審查評估報告

送審單位	台灣電力公司
報告名稱	龍門核電廠緊急應變計畫區評估 檢討修正報告

行政院原子能委員會

中華民國 102 年 4 月

圖 1. 龍門核電廠緊急應變計畫區行政區域圖(台電公司版)

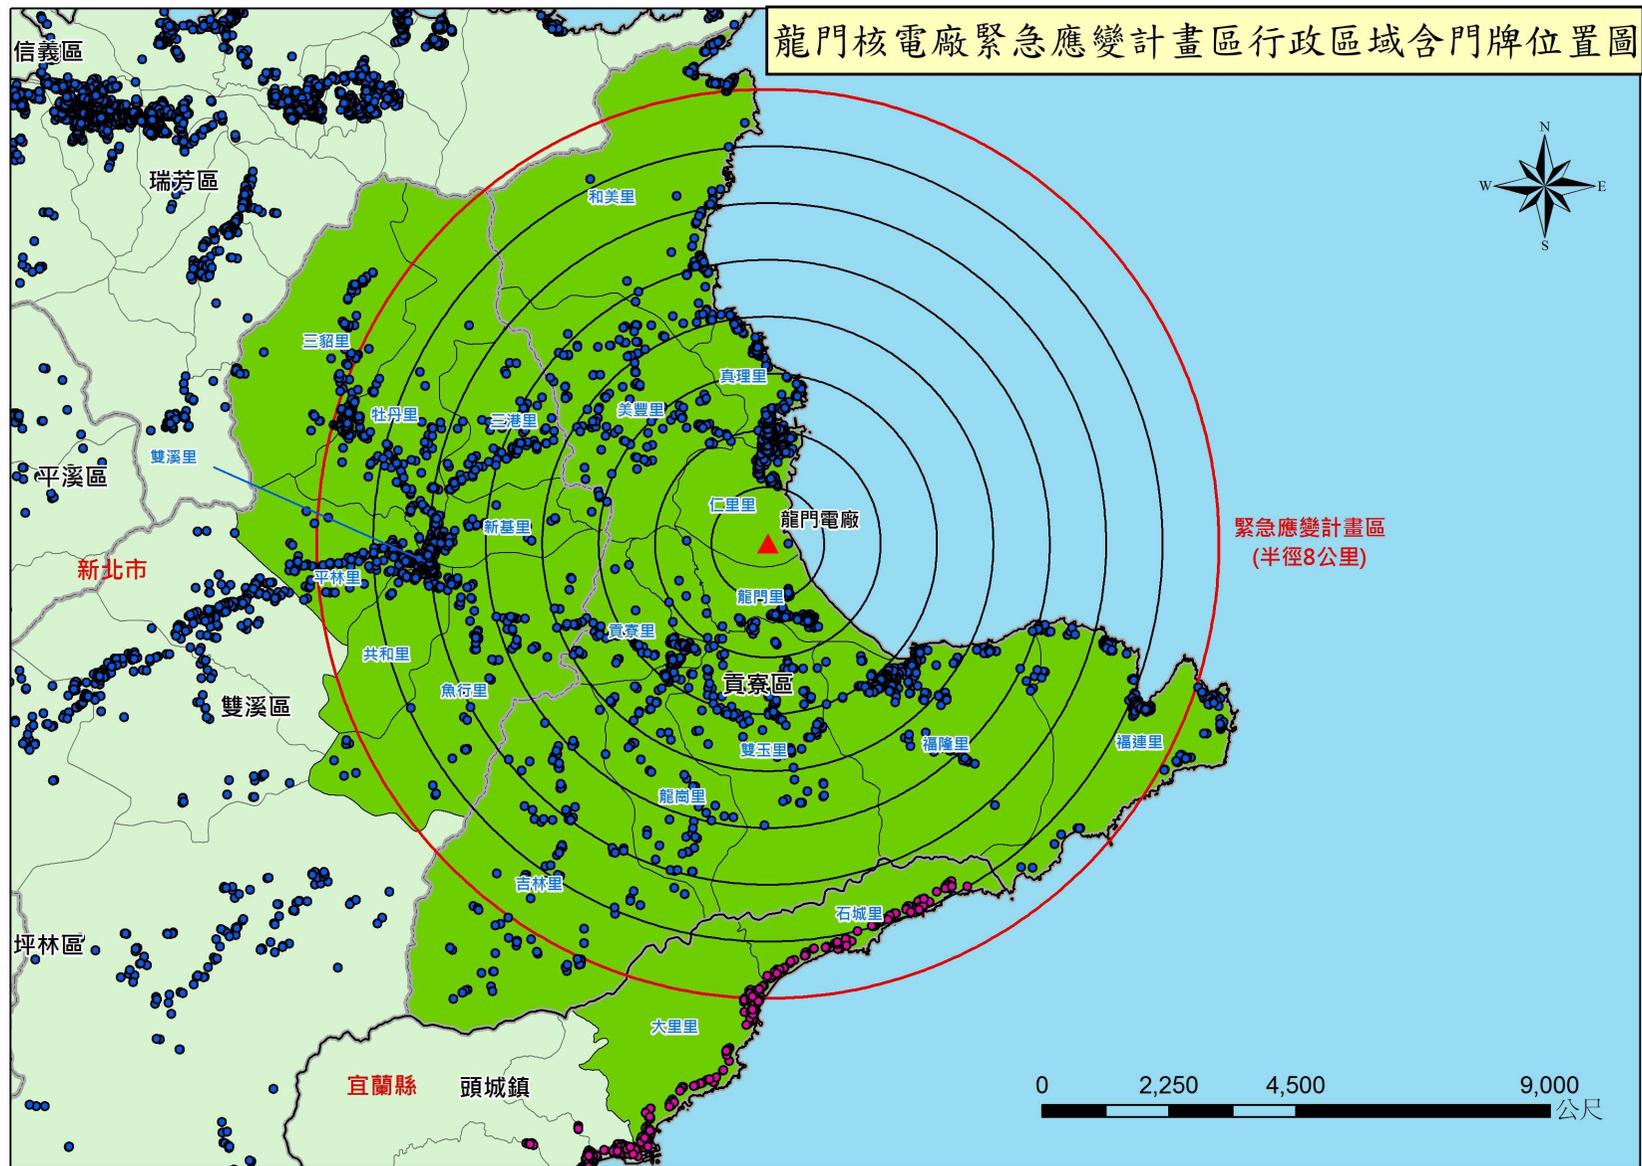
根據台電公司 101 年提送的「龍門核電廠緊急應變計畫區評估檢討修正報告」分析結果，龍門核電廠之緊急應變計畫區約為 4.5 公里。本會於 100 年 10 月 27 日公告「核一、二、三廠緊急應變計畫區」為 8 公里，考量我國核能電廠的緊急應變計畫區範圍宜一致，因此審查過程中亦請台電公司提供龍門核電廠緊急應變計畫區 8 公里範圍內之行政區域圖。

台電公司依據交通部運輸研究所 100 年版之圖資，繪製龍門核電廠 8 公里涵蓋之行政區域如圖 1。另依據自內政部取得新北市之門牌位置資料，進行套疊至前述行政區域圖中，完成「龍門核電廠緊急應變計畫區行政區域含門牌位置圖」如圖 2，其中新北市瑞芳區南雅里、雙溪區上林里及泰平里雖有部分在 8 公里範圍內，然該區域應無人居住。為求審慎，台電公司派人前往勘查，確認此三個區域皆為山區或水源區無人居住，經評估後，台電公司建議不列入緊急應變計畫區。
